Ostrowiec Świętokrzyski, 9 maja 2023 r.

Or.271.9.5.2023

Działając na podstawie art. 284 ust. 2 ustawy z dnia 11 września 2019 r. Prawo zamówień publicznych (tekst jednolity Dz. U. z 2021 r. poz. 1129 ze zm.) zwanej dalej Pzp Zamawiający: Gmina Ostrowiec Świętokrzyski, ul. Jana Głogowskiego 3/5, 27-400 Ostrowiec Świętokrzyski, przekazuje zapytania Wykonawców, dotyczące treści specyfikacji warunków zamówienia i udziela wyjaśnień dotyczących postępowania pn: **Przebudowa i rozbudowa budynku wraz z dostawą wyposażenia na potrzeby Ostrowieckiego Integratora Edukacji i Przedsiębiorczych** ogłoszonego w Biuletynie Zamówień Publicznych w dniu 14 kwietnia 2023 r. pod numerem 2023/BZP 00177717/01 oraz działając na podstawie art. 286 ust. 1 Pzp wprowadza zmiany do specyfikacji warunków zamówienia.

Treść pytań Wykonawców i odpowiedzi zamawiającego.

Przykładowy wygląd ławki:

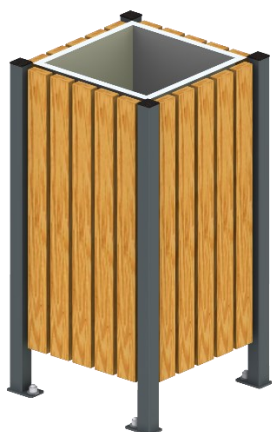
25. Wnosimy o podanie parametrów i ilości ławek parkowych. Brak opisu w dokumentacji.

ODP.: ławki o wymiarach jak w przedmiarze 180x50 cm.

Profile stalowe w konstrukcji: 6 x 4 cm, konstrukcja: 45 x 45 cm, materiał: deska 9 x 3 cm, stal malowana proszkowo, impregnacja na wybrany kolor.

Przykładowy detal poniżej.

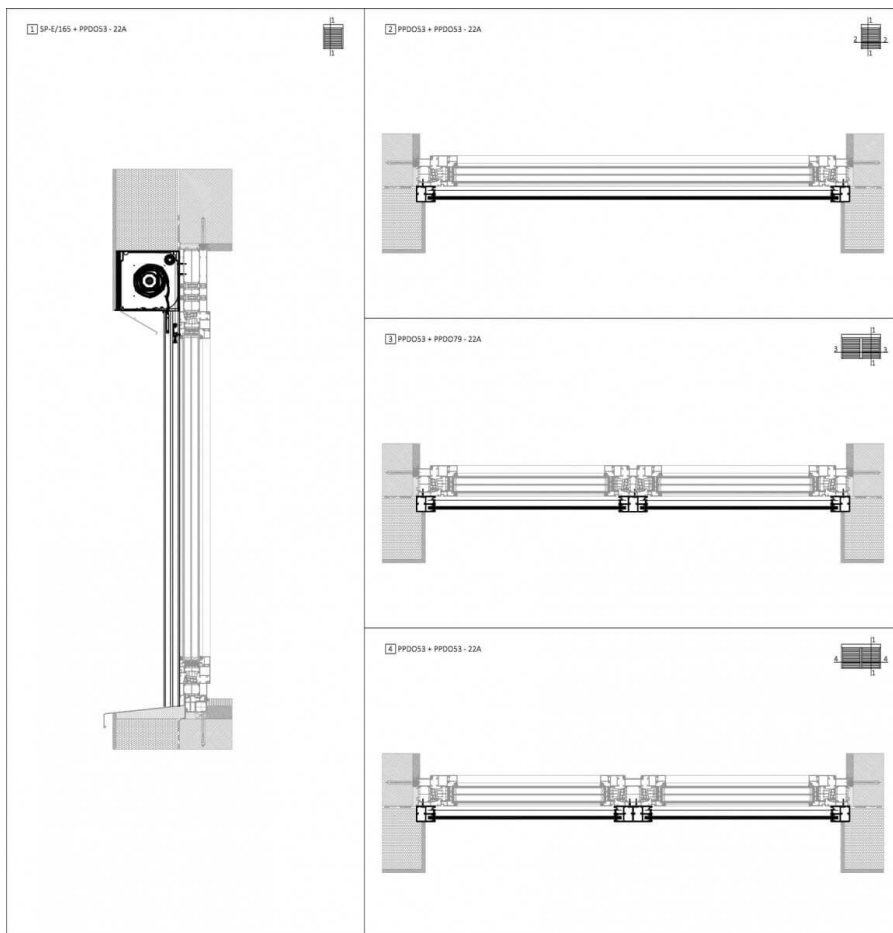
65. Rolety elektryczne w oknach, projekt nie zawiera detalu zamontowania rolety. Proszę przesłać detal montażu.

ODP.: Typowa roleta w kasecie aluminiowej montowanej wewnątrz pomieszczenia.
